東京電力ホールディングス株式会社福島第一原子力発電所 6号機残留熱除去ポンプ（B）圧力抑制室吸込弁駆動部シャフト折損に係る同社からの報告に対する評価及び今後の対応について

令和2年6月3日
原子力規制委員会

図3 当該電動弁の折損状況（東京電力報告書より抜粋）

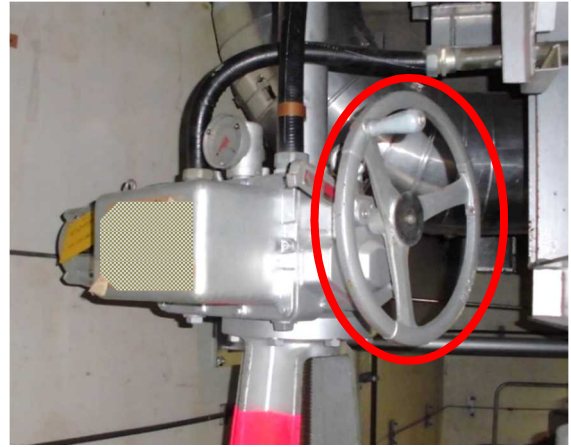
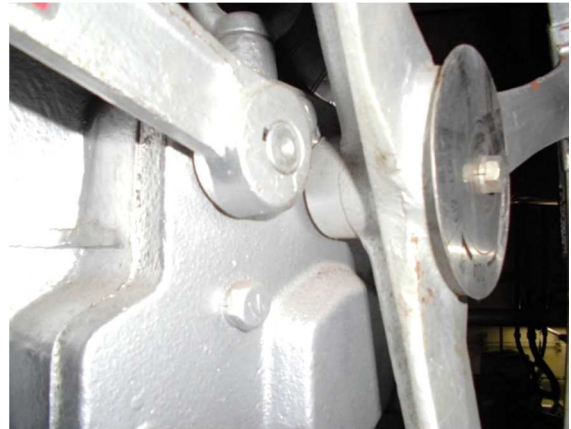
当該電動弁のシャフト部が折損した原因については、機械的要因、人為的要因について検討されており、機械的要因については設計不良、強度低下、疲労亀裂が確認されなかったこと、人為的要因については増締め代のない弁であることを確認せずに増締めを行ったこと、シャフト部の破面観察の結果、せん断応力や引き裂きの応力が作用した痕跡が確認されたことから、人為的要因により過大なねじり方向への荷重がかかったことにより発生したものとすると推定しており、原因を特定する上で必要な調査が行われたものと評価する。

図4 シャフト折損に関する要因分析図（東京電力報告書より抜粋）

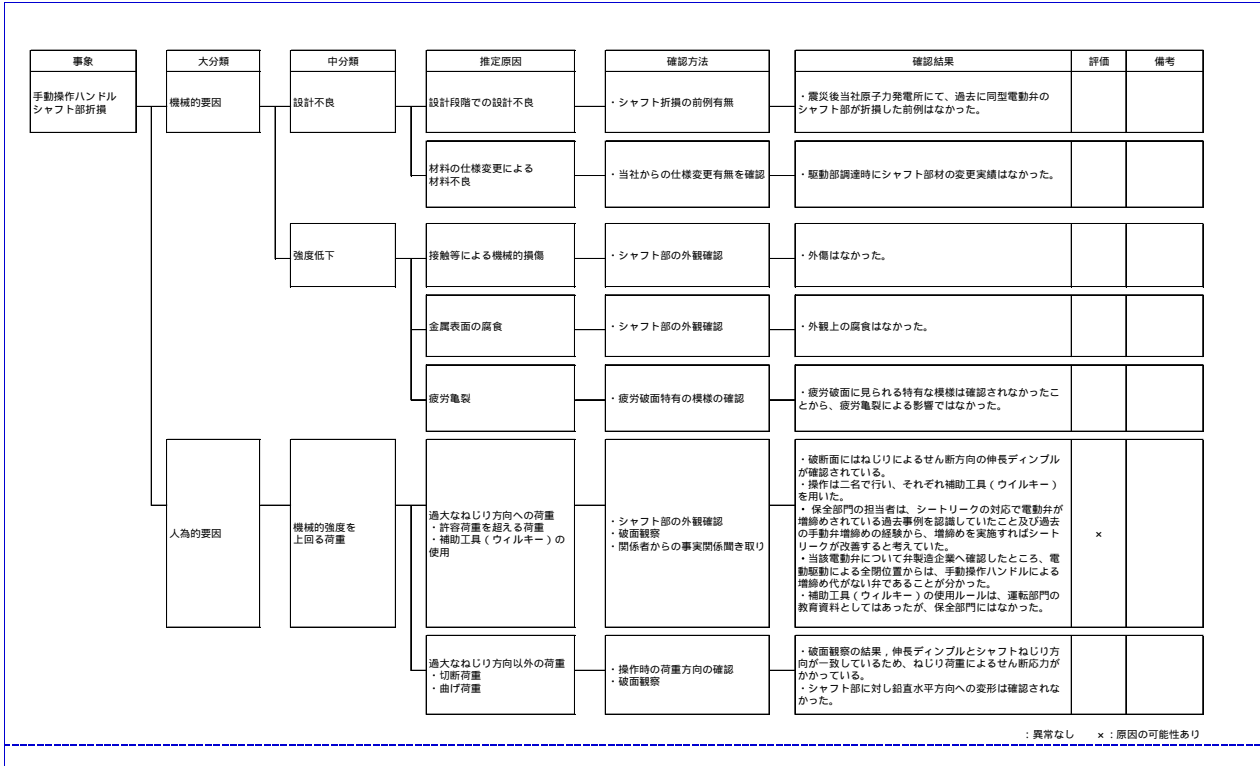
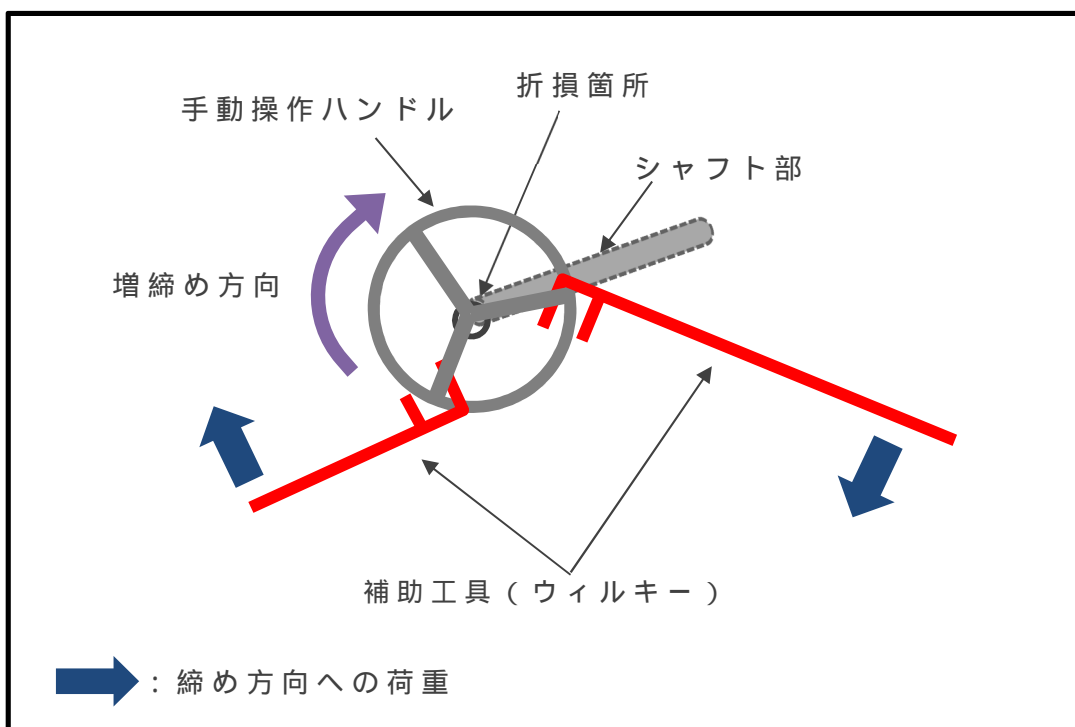
手動操作ハンドルによる増締め代のない電動弁に対して、二人がかりでそれぞれ補助工具(ウィルキー)を掛けて閉側に増締め操作を行った。このため、シャフト部に許容荷重を超える過大なねじりによるせん断応力がかかったことから折損に至った。
